RAPPORT D'ENQUETE PUBLIQUE RELATIF AU PROJET DE LIGNE ROUGE 15 SUD DU RESEAU DE TRANSPORT PUBLIC DU GRAND PARIS EXPRESS

RAPPORT: 2^{ème} PARTIE - TOME 2/2

- EVALUATION DU PROJET SOUMIS A ENQUETE PUBLIQUE THEMES 8 A 16
- APPRECIATION DU PROJET SOUMIS A ENQUETE PUBLIQUE

FEVRIER 2014

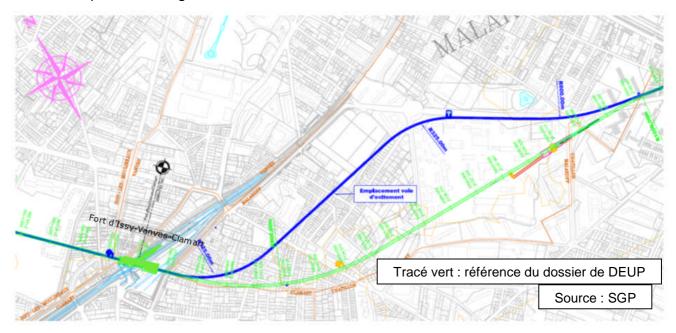
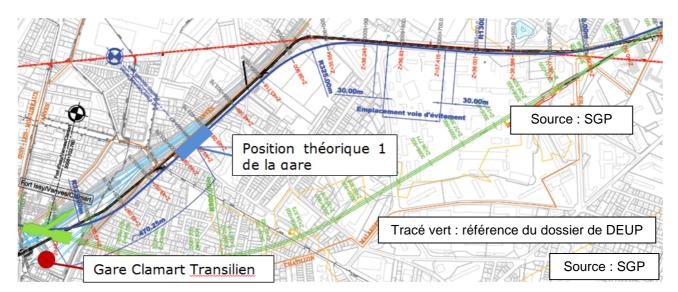
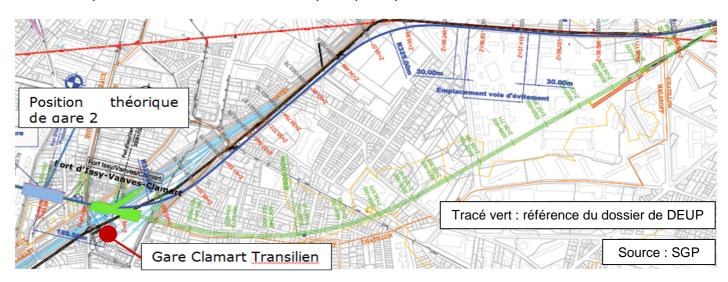
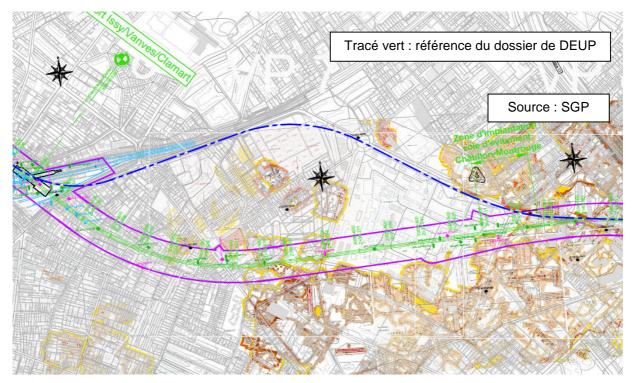
Contre-proposition de M. DENIS-LAROQUE (observation n°11 du registre de Sèvres et courrier N°7 envoyé au président): Propose un <u>tracé alternatif</u> évitant 2 traversées de la Seine avec une station (à la place de celle de Pont de Sèvres sur rive droite) située sur la rive gauche de la Seine et considère que la majorité des critères de jugements examinés pour ce tracé alternatif est supérieur à celui choisi dans l'enquête (accessibilité multimodale, interconnexion, développement économique et urbain...).

Afin de pouvoir analyser en détail la contre-proposition de l'association, la SGP a fait réaliser deux types de tracé :

Le premier tracé (cf. point 1.1) prend comme contrainte de conserver la position de la gare Fort d'Issy Vanves Clamart, car la SGP et ses partenaires estiment que cette position répond entièrement aux objectifs de desserte de la gare : le tracé ainsi réalisé montre qu'il est impossible de se conformer à l'esquisse de tracé de l'ARGC, et qu'il n'évite pas les zones habitées de Malakoff.

Le second tracé (cf. point 1.2) est réalisé sans cette contrainte de position de gare, et il implique une implantation de gare qui ne peut être acceptable selon la SGP, car soit trop à l'Ouest de la gare de Clamart, soit trop à l'Est. De plus, la comparaison technique de ce tracé avec celui du dossier d'enquête préalable à la déclaration d'utilité publique d'un point de vue de la complexité et des risques ne montre pas un avantage significatif en faveur de la contre-proposition de tracé.

Ce tracé n'apporte aucune amélioration pour les riverains de la gare de Clamart et les habitants de Malakoff, car le tunnel est toujours situé sous une zone pavillonnaire, et il est de surcroît nécessaire d'implanter également la voie d'évitement sous la zone pavillonnaire, tunnel réalisé en technique d'excavation traditionnelle.

Du point de vue de l'implantation du tunnel par rapport au risque carrières, ce tracé permet d'éviter une petite zone de carrière située à environ 400 mètres à l'est du Boulevard des Frères Vigouroux, mais dans un secteur où le tunnel est déjà extrêmement profond avec le haut du tunnel à - 35 mètres par rapport au terrain naturel et ne constitue donc pas un secteur à risques particulier.

1.2 : Tracé identique à la proposition ARGC mais imposant un autre emplacement de gare non acceptable :

Le temps de correspondance avec le Transilien N serait de plus de 9 mn, ce qui ne constitue plus une correspondance. Ce scénario ne permet pas non plus de desservir les 4 communes en raison du fort éloignement du point de croisement des 4 communes qui est assez proche de l'actuelle gare de Clamart.

En conclusion, ce scénario ne respecte pas les objectifs de desserte et de correspondance de la gare Fort d'Issy Vanves Clamart, tels qu'ils sont indiqués dans l'acte motivé de la société du Grand Paris suite au débat public de 2011.

• 2 : gare implantée sur la commune d'Issy Les Moulineaux au niveau de la rue Claude Bernard à 190 mètres de la position de gare sous le faisceau ferroviaire présentée dans le dossier d'enquête publique:

Le temps de correspondance avec le Transilien N serait d'environ 6 mn, soit une correspondance très dégradée et la plus mauvaise de tout le tronçon de la ligne 15 sud. Ce scénario ne permet pas non plus de desservir les quatre communes. En conclusion, ce scénario ne respecte pas les objectifs énoncés pour cette gare dans l'acte motivé de

Il est de plus à noter qu'il serait difficile de construire la gare à cet emplacement car il n'existe pas de disponibilité foncière dans ce secteur d'Issy Les Moulineaux. La présence de carrières souterraines dans ce secteur imposerait de plus une construction de gare à ciel ouvert suivant la technique des parois moulées, et il faudrait alors exproprier et démolir les constructions existantes (pavillons et petits collectifs).

En conclusion, cette implantation de gare associée à ce tracé ne respecte pas les objectifs de desserte et de correspondance de la gare Fort d'Issy Vanves Clamart, tels qu'ils sont indiqués dans l'acte motivé de la société du Grand Paris suite au débat public de 2011.

Par ailleurs, la comparaison entre le tracé bleu (tracé ARGC) et celui du tracé vert (tracé du dossier de DUP) a été regardé d'un point de vue technique et des risques associés. Le schéma ci-dessous présente en vert le tracé du dossier de DUP ainsi que son fuseau, et le tracé se rapprochant le plus de la proposition de l'ARGC, tracé réalisé en dérogeant aux règles de tracé que s'est fixées la SGP afin de garantir notamment une bonne vitesse commerciale.

Notons tout d'abord que le tracé proposé par l'ARGC est allongé d'environ 50 mètres par rapport au tracé du dossier de DUP. Cet allongement, associé aux opportunités réduites d'emprises, impose de plus la réalisation d'un puits de sécurité supplémentaire pour respecter la distance maximum de 800 mètres entre deux ouvrages comme le prévoit la réglementation.

solution 2: sous traverse

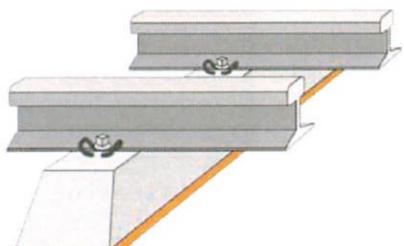
Lors de la réunion du 7 janvier 2014 et au cours de la présentation par la SGP des réponses apportées concernant les nuisances sonores et vibratoires provoquées par la ligne en phase d'exploitation, la commission d'enquête a souhaité que des précisions relatives au surcoût des différents dispositifs de voies permettant de limiter les nuisances vibratoires lui soient communiquées.

Au cours de la présentation des réponses apportées par la SGP concernant les nuisances sonores et vibratoires provoquées par la ligne en phase d'exploitation qui font l'objet du thème n°8 retenu par la commission d'enquête, vous avez demandé des précisions relatives au surcoût des différents dispositifs de voie permettant de limiter les nuisances vibratoires.

Il a également joint 2 croquis décrivant des dispositifs plus sophistiqués donc plus performants mais plus onéreux qui pourraient être déployés dans les zones sensibles. Il s'agit des solutions 2 et 3 ci-après :

Insertion d'un étage élastique sous la traverse qui supporte le support de rail
